## PARECER TÉCNICO DE MEIO AMBIENTE

**Autos:** PP Nº MPMG-0180.17.000192-9  
**Unidade:** Promotoria de Justiça da Comarca de Congonhas  
**Comarca:** Congonhas  
**Município:** Congonhas  
**Solicitante:** Vinícius Alcântara Galvão – Promotor de Justiça  
**SGDP:** 2843075  
**SISCEAT:** 31490065  
**Indexação:** Barragem Casa de Pedra - CSN. Suspeita de risco de rompimento.  
Obras de manutenção e/ou emergenciais

**Figura 14:** Planta com as seções analisadas pelo auditor da barragem em 2017  
Fonte: Anexo A do Relatório de Auditoria da Barragem Casa de Pedra

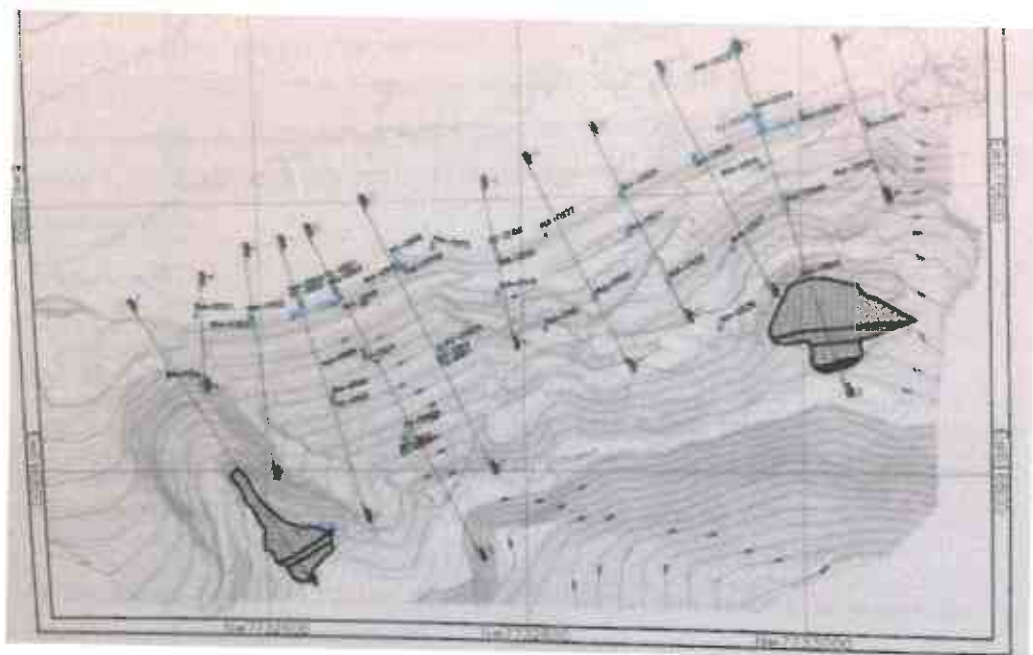
Nos locais das seções G-G', H-H' e I-I' o dique foi construído por alteamento do tipo "linha de centro". Porém, a partir da seção G-G' em direção à seção A-A' o barramento passa a ter sua construção pelo método de alteamento por montante.

- b) No Relatório Técnico de Auditoria (2107) disponibilizado pela empresa, não constam as análises de estabilidade das seções das ombreiras A, B e C (ver localização das seções na Figura 14). Estas seções estão localizadas na ombreira esquerda do Dique da Sela, onde estão ocorrendo parte das obras de controle das surgências.

- a) Ao final da obra deve ser emitido um Relatório de Auditoria revendo os parâmetros adotados e as análises de estabilidade, de forma a se ter uma avaliação realista das condições atingidas.
- b) As análises de estabilidade das seções A-A', B-B' e C-C' devem ser incluídas na avaliação da estabilidade.
- c) Para todo o morro que compõe o Dique da Sela deve-se adotar premissas de construção, monitoramento e análise com o mesmo rigor aplicados aos barramentos. Embora se trate de encosta natural, não é cabível a aceitação de Fatores de Segurança menores que 1,5, inclusive nas seções das ombreiras.

Figura 15: Seção H-H' do Dique de Sela (construído pelo método de linha de centro)

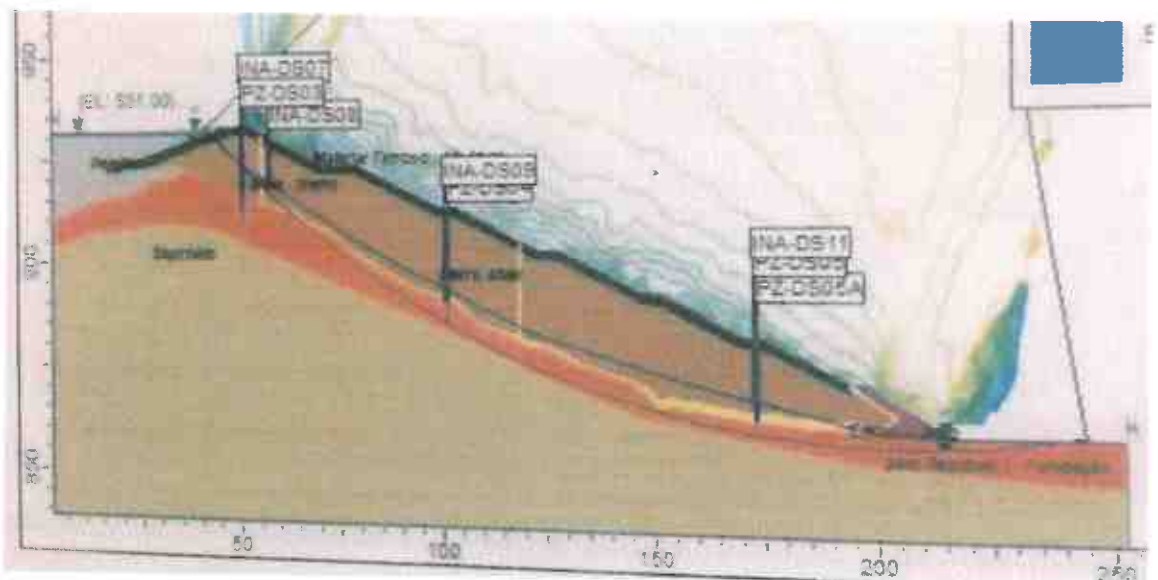
A seguir são apresentadas as seções H-H' e E-E' do Dique da Sela, onde é possível observar os dois métodos construtivos utilizados na implantação da mesma estrutura (Figuras 15 e 16).

Figura 16: Seção E-E' do Dique de Sela (construído pelo método de montante) com o maciço apoiado nos rejeitos e a crista claramente deslocados para montante.

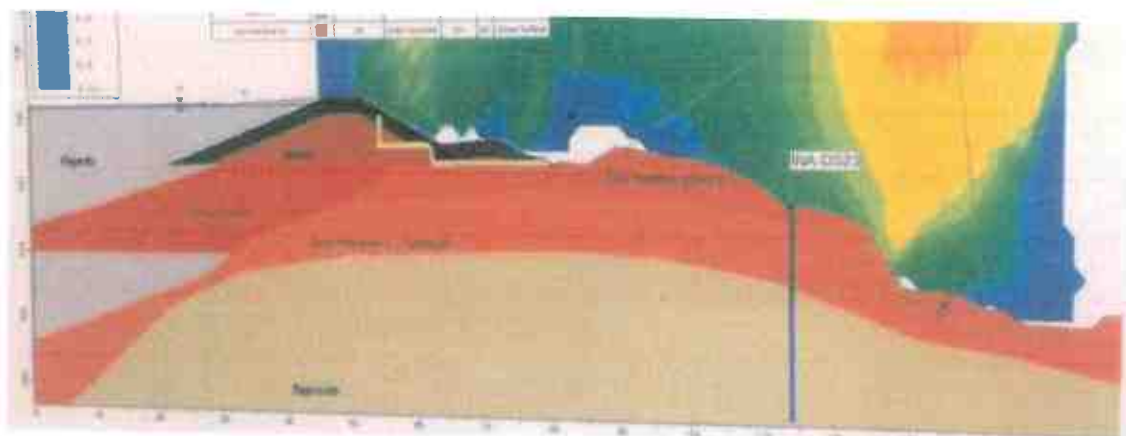
Em reunião realizada em 25/09 (Ata constante nos anexos deste Laudo Técnico), o auditor afirmou que apesar das seções E-E', F-F' (entre outras) apresentarem o maciço apoiado em rejeito e com deslocamento do eixo para montante, a construção por montante não representa o comportamento global do barramento do Dique da Sela, pois na seção principal (onde a barragem é mais alta) construída por linha de centro.

- a) O projeto do Dique da Sela deve ser complementado delimitando com precisão e detalhando os locais onde a barragem foi implantada pelo método de linha de centro e os locais onde a implantação se deu por montante.
- b) A Barragem Casa de Pedra deve ser inserida no programa de “Auditoria Técnica Extraordinária de Segurança de Barragem”, em atendimento à legislação vigente.
- c) Nos documentos oficiais da Barragem Casa de Pedra deve constar a descrição da do trecho construído pelo método “de montante”, sendo nomeado como tal.

**Figura 16:** Seção L-L' correspondente à ombreira direita do Dique de Sela da Barragem Casa de Pedra apresentando FS = 1,39  
(Pág. 21 do Anexo A do Relatório Técnico de Auditoria da BCP)

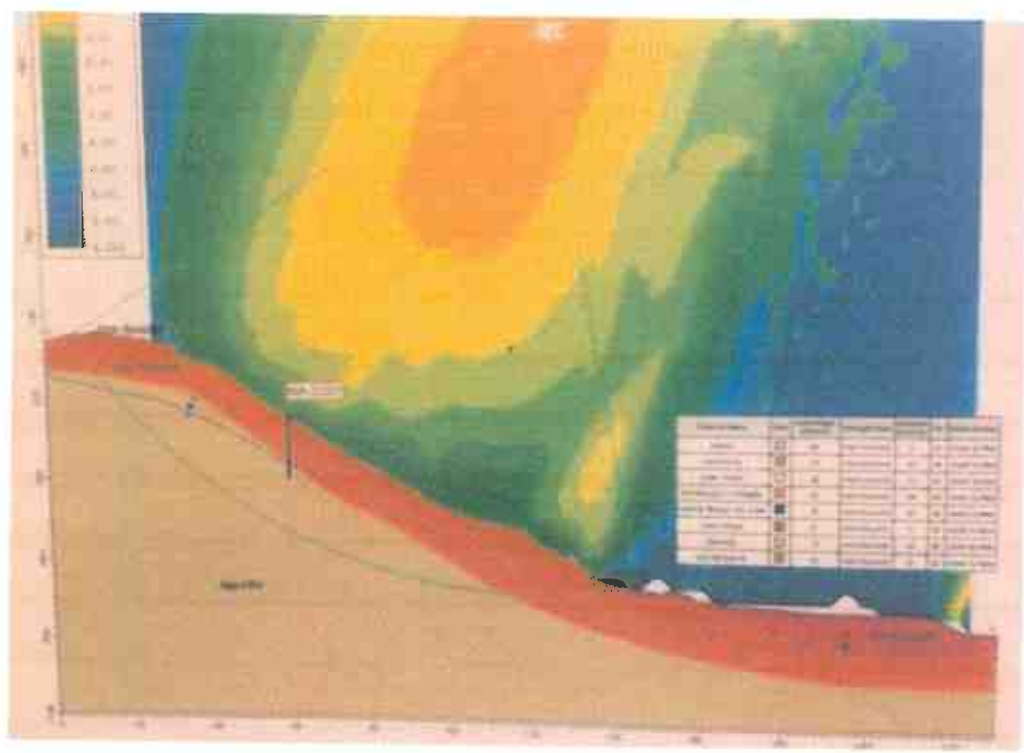
- c) A seção L-L' (ver localização da seção na Figura 14) está posicionada na ombreira direita do Dique da Sela, onde também estão ocorrendo as obras de controle de percolação. Nesta seção, o Fator de Segurança (FS) encontrado foi de 1,39, conforme pode ser observado na Figura 17. Em reunião no dia 25/09 (Ata constante no Anexo I deste Laudo Técnico), o auditor justificou ser aceitável este Fator de Segurança, tendo em vista ser encosta natural e estar em obra (caráter temporário). O auditor teve como base a Norma NBR 11.682, que se aplica a encostas naturais. Entretanto, a ombreira representada pela seção L-L' não deve ser tratada como uma encosta natural simplesmente, pois funciona como continuação do barramento do Dique da Sela e deve atender às normas **aplicáveis** a esta situação (cujo FS mínimo aceitável para a condição de estabilidade garantida é 1,5).
